# **BALISTICKÝ PROJEKT**

**Sportovní střelnice Kavčín**

**Benešov**

**Brno – březen 2019**

**Obr.13 – Analýza výškopisu na levém okraji úseku A střelnice (výška horní hrany svahu nad vodorovnou plochou výstřelného prostoru je cca 31 m – zdroj <http://ags.cuzk.cz/dmr/>)**

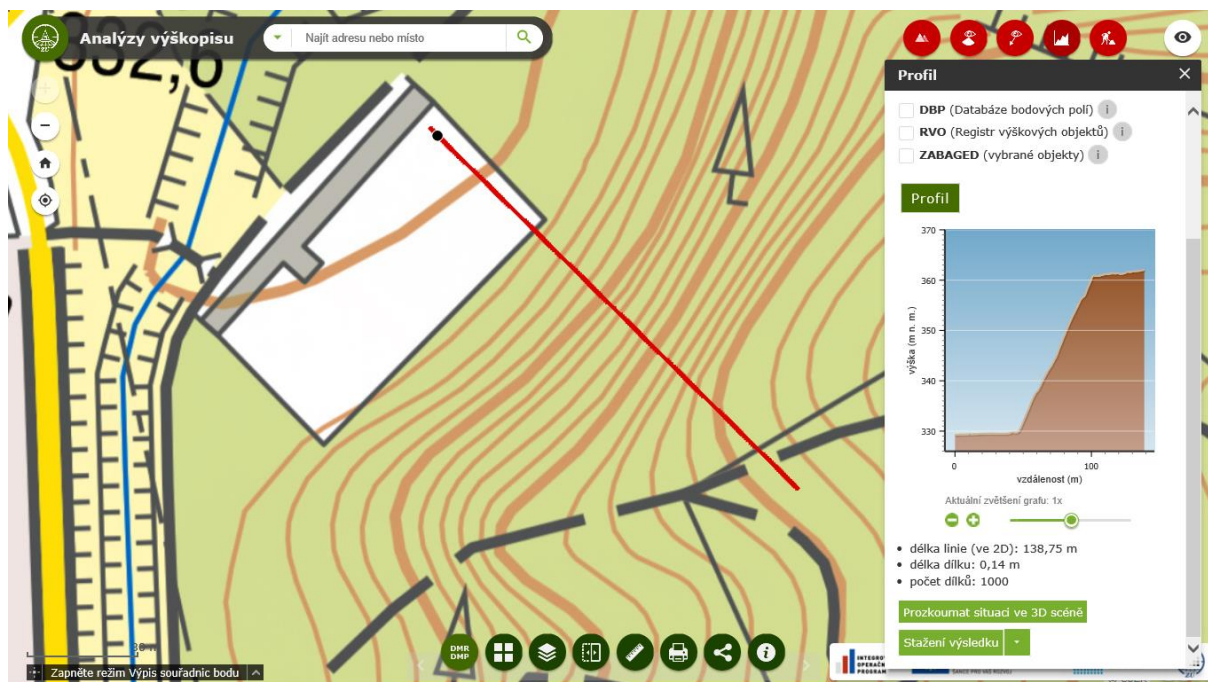
**Čelní svah** orientovaný kolmo k podélné ose střelnice má výšku od 31 m na levém okraji střelnice do 19 m na pravém okraji střelnice (podle analýzy výškopisu – obr. 13 a 14), což jsou výšky vysoce **nadprůměrné**. Při této výšce čelního svahu je jeho náhodné přestřelení nepravděpodobné. Spodní část čelního svahu u jeho paty je současně využita jako záchyt střel, není však vybudován záchytný val. Z tohoto důvodu je svah účinky dopadajících střel u paty mechanicky částečně narušen.

Záchyty střel ve spodní části čelního svahu je třeba na obou úsecích upravit **násypem** překatované **zeminy** bez kamení (max. frakce 0,5 cm) nebo kopaného **písku**. Tím dojde současně ke zpevnění a stabilizaci svahu v jeho spodní nástřelné části. Vytvořený záchytný val umožní rovněž snadnou separaci olova ze záchytu.

*Obr.18 – Situace při střelbě střelce malého vzrůstu (výška 150 cm) ze stanoviště pod střeleckým přístřeškem úseku B; 1 – mezní záměrná procházející čelním svahem, ZPČ pro střelbu vstoje, 2 – ZPČ pro střelbu vstoje, C – přídavná pryžová clona (stanoviště č. 1 až 5)*

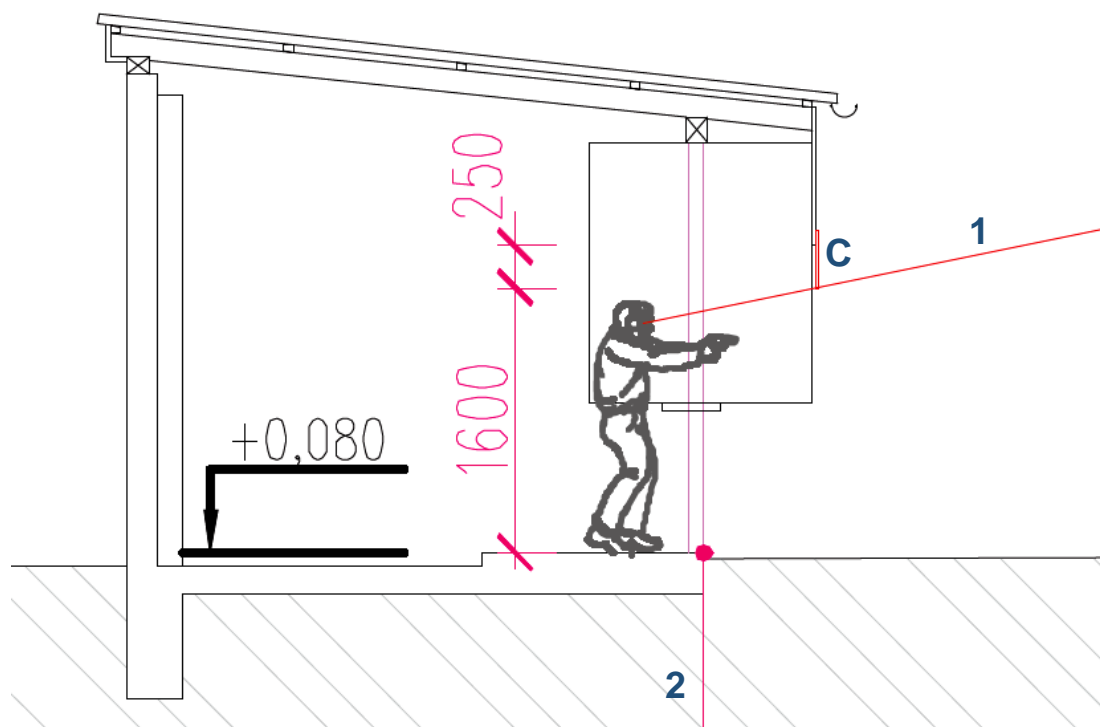
- na úseku A (na všech stanovištích): **vrchní čelní svislé clony** ze 2 vrstev pryžových pásů tl. min 15 mm upevněné na nosném podélném trámu střechy, 30 cm pod spodní hranu trámu, tj. výška spodního okraje clony od podlahy stanoviště střelce je 174 cm (obr.17 a příloha s výkresovou dokumentací),
- na úseku A: (na všech stanovištích): **vrchní šikmé clony** z OSB desek hl. 1 m, tl. 18 mm upevněné za nosným podélným trámem nad stanovišti,
